## **Autorité environnementale**

**Avis délibéré de l’Autorité environnementale  
pour le cadrage préalable de l’évaluation  
environnementale de la plateforme industrielle  
« Zone Industrie d’Avenir » (ZIA)  
sur le port de Dunkerque (59)**

**n°Ae : 2024-03**

Avis délibéré n° 2024-03 adopté lors de la séance du 11 avril 2024

Figure 3 : (périmètre rouge) emprise totale de la ZIA, 350 ha (source : dossier)

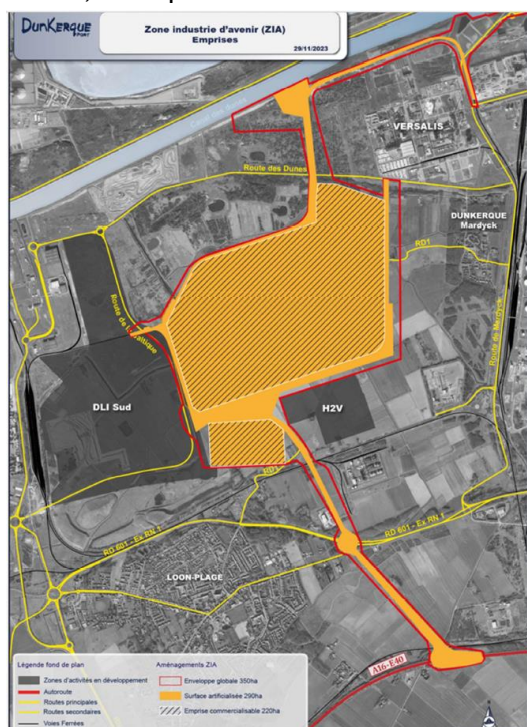
Le maître d'ouvrage propose de faire porter l'évaluation environnementale sur les quatre phases d'aménagement de la plateforme, telles que présentées en figure 4 et sur la surface du projet d'ensemble d'environ 350 ha. L'Ae souscrit au principe de considérer que les quatre phases font partie d'un même projet d'ensemble.

La carte représentant la surface retenue pour l'évaluation environnementale (figure 3) inclut la création de près de 4,7 km de voie ferrée portuaire (« voie ferrée des dunes »), des embranchements pour la desserte des sites industriels et de trois passages à niveau. La réfection de la voie ferrée portuaire de Mardyck et de l'un de ses passages à niveau ainsi que le dévoiement de la route de la Baltique, qui longe la plateforme DLI sud, sont identifiés sur certaines cartes comme opérations de la ZIA. Or leur emprise foncière n'est ni incluse dans la représentation cartographique du périmètre d'évaluation environnementale proposé ni, semble-t-il, dans l'évaluation de la surface du projet. Par ailleurs, selon le dossier la voie ferrée de Mardyck ne serait remise en état que sur une partie de son tracé sans justification. Les conséquences de cette réfection sur le point d'entrée sur le réseau

ferré national géré par Réseau ferré de France ne sont pas évoquées. Il convient de prendre en compte toutes les opérations ferroviaires nécessaires et centrales pour le projet.

Selon le dossier, la surface de 350 ha n'inclut pas la surface nécessaire aux mesures compensatoires écologiques. Ces mesures seraient mises en œuvre, pour la première phase, dans le cadre du schéma directeur du patrimoine naturel ([SDPN, 2010](#)) du GPMD, sur des terrains situés au sein de sa circonscription, et, en partie au moins pour les autres phases, à l'extérieur de la circonscription, sur des terrains dont le GPMD n'a pas la maîtrise foncière. L'Ae rappelle que les mesures de compensation des incidences d'un projet sont des opérations de ce projet et que les surfaces correspondantes doivent être incluses dans son périmètre.

La surface du projet d'ensemble doit donc être reconsidérée afin de garantir que l'ensemble des incidences directes et indirectes seront évaluées, évitées, réduites et compensées.

Figure 5 : réseau hydrographique  
(source : [Géoportail](#), carte « Réseau hydrographique »)

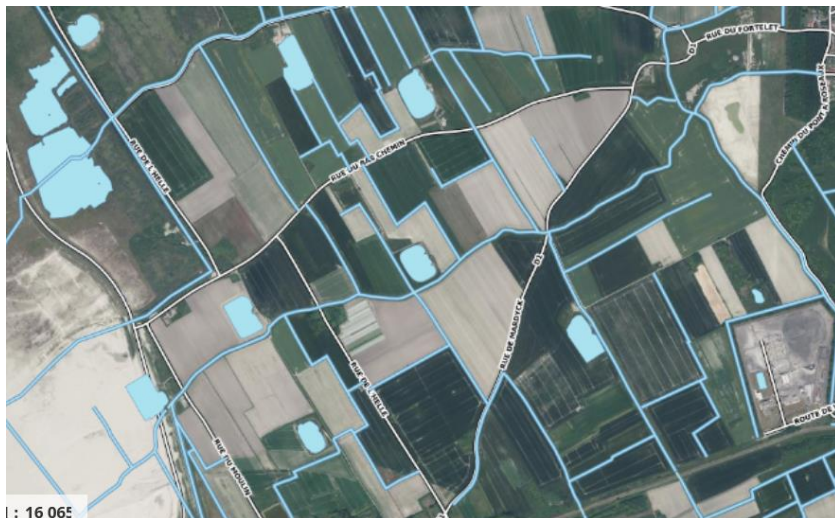
L'Ae constate que le Géoportail (figure 5) identifie un réseau hydrographique plus dense que celui qui est décrit, avec des éléments du réseau et des surfaces en eau dont certains sont répertoriés sur les cartes du plan local d'urbanisme intercommunal habitat et déplacements (PLUi HD) de la CUD (figure 6). Le dossier envisage des échanges avec l'association de propriétaires de la 1<sup>ère</sup> section des waterings du Nord « *au fil de l'eau* ».

Le périmètre de projet retenu devra inclure les modifications des waterings (y compris éventuellement de leurs ouvrages de gestion) nécessaires et centrales pour le projet. L'aire d'étude devra permettre d'évaluer les incidences directes et indirectes du projet sur la gestion des eaux dans le polder, en particulier les perturbations introduites par la surélévation des plateformes industrielles par rapport au reste du polder. Toutes les incidences notables qui ne peuvent être ni évitées, ni réduites, doivent être compensées pour l'ensemble des fonctionnalités des milieux détruits. L'Ae attire l'attention du maître d'ouvrage sur l'importance d'évaluer l'ensemble des services écosystémiques rendus par les waterings et les surfaces en eau, en particulier par rapport à leur finalité initiale qui est la mise hors d'eau des terres agricoles du polder par évacuation des eaux à la mer, afin de reconsidérer l'objectif de limiter la compensation de leur destruction à leur seule capacité de rétention d'eau. Dans la mesure où la compensation doit être fonctionnelle au moment de l'effectivité de l'incidence, une vision d'ensemble des travaux et mesures envisagées doit être présentée en amont de la réalisation du projet, même si les échanges avec les gestionnaires des waterings pourront s'appuyer sur des éléments de plus en plus précis au fur et à mesure de l'avancement du projet. Les incidences sur la biodiversité et sur le fonctionnement des écosystèmes des watergangs créés seront évaluées et feront l'objet de mesures d'évitement, de réduction, voire de compensation.

Figure 7 : occupation du sol de la zone susceptible d'être affectée par le projet (source : Géoportail, carte du réseau hydrographique (en bleu), registre parcellaire graphique 2022)

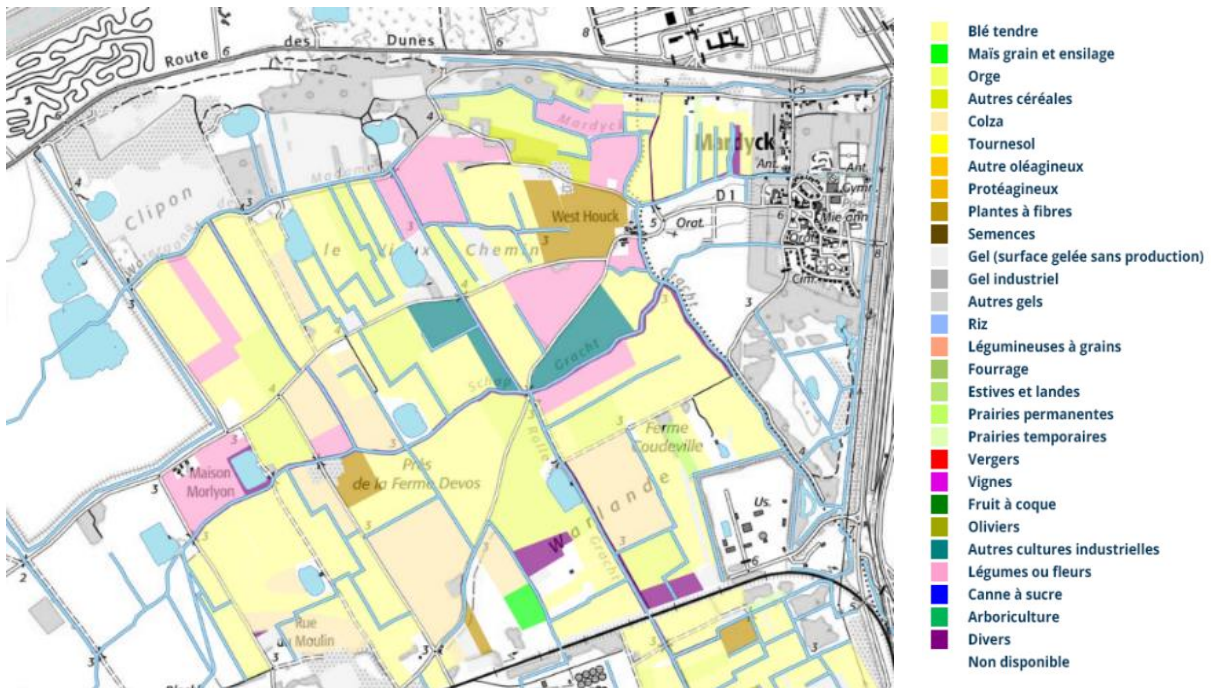
Le projet se trouve intégralement en zone UIP. Comme le montre la figure 7, la zone susceptible d'être affectée par le projet est actuellement cultivée. Par ailleurs des mesures compensatoires « hors circonscription portuaires » pourraient concerner des espaces agricoles. Une étude préalable

agricole pourrait donc être nécessaire<sup>43</sup>. Le cas échant, elle devra intégrer les terres qui seraient affectées au titre des mesures compensatoires.
